## Schéma d'Aménagement et de Gestion des Eaux

### Somme aval et Cours d'eau côtiers

#### Gestion des eaux pluviales dans le cadre d'un projet de lotissement sur la commune de Moreuil (80)

##### 1. Objet de la demande

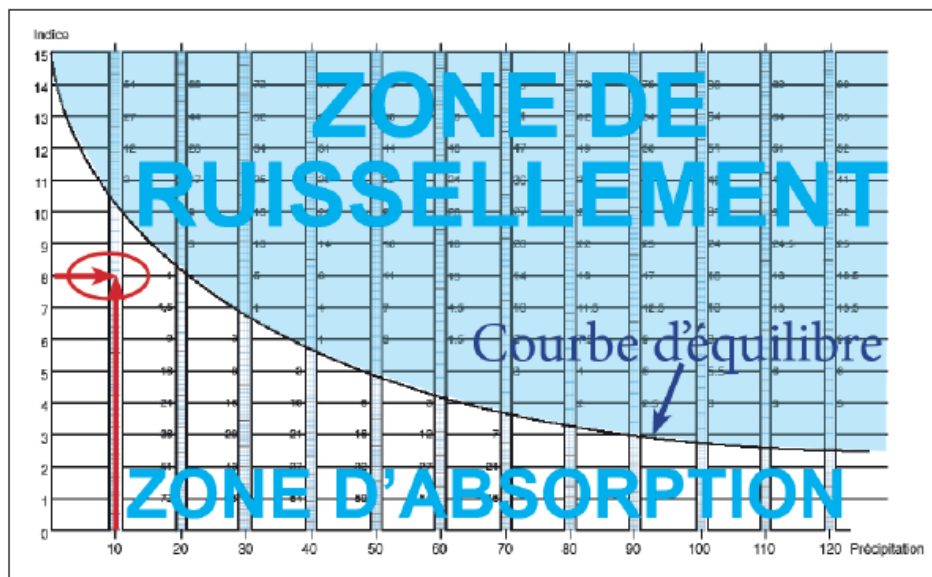
Le coefficient de ruissellement du bassin versant amont a été déterminé selon un abaque propre au bureau d'étude en charge du projet et fixé à 8 (2 points pour la nature du substrat + 5 points pour la nature du couvert + 1 point pour la topographie). Or la pente la pente moyenne du bassin versant étant de 4 % la valeur de 2 aurait dû être retenue pour la topographie et ainsi la valeur de l'indice de ruissellement est de 9 et non de 8.

A partir de cette valeur de l'indice de ruissellement croisée avec la période de retour de la pluie de projet (10 ans) le bureau d'étude en déduit que le bassin versant ne génère pas de ruissellement par utilisation du graphique ci-dessous :

Or ce graphique indique en abscisse une hauteur de précipitation et non une période de retour.

Dans une approche majorante, le dossier se base sur un coefficient de ruissellement de 10 % ce qui est très sous-estimé par rapport à la réalité des écoulements. Les débits et volumes a géré pour le dimensionnement de l'ouvrage de gestion des ruissellements amont sont eux-mêmes sous-estimés.

- De fournir les éléments de précision concernant les points cités ci-dessus relatifs au dimensionnement des ouvrages : surface de bassin versant amont pris en compte, coefficient de ruissellement du bassin versant amont et volumes à gérer par unités hydraulique (secteurs 1 et 2 et bassin versant amont) ;
- D'établir les calculs de dimensionnement de l'ouvrage de gestion des eaux de ruissellement du bassin versant amont (bassin est) selon une pluie de retour plus ambitieuse que la décennale;
- D'intégrer des prescriptions de réduction de la vulnérabilité pour les habitations situées en limite sud du projet concernées par l'axe de ruissellement naturel du bassin versant amont (interdiction des sous-sols, réhausse de la côte plancher, ...)
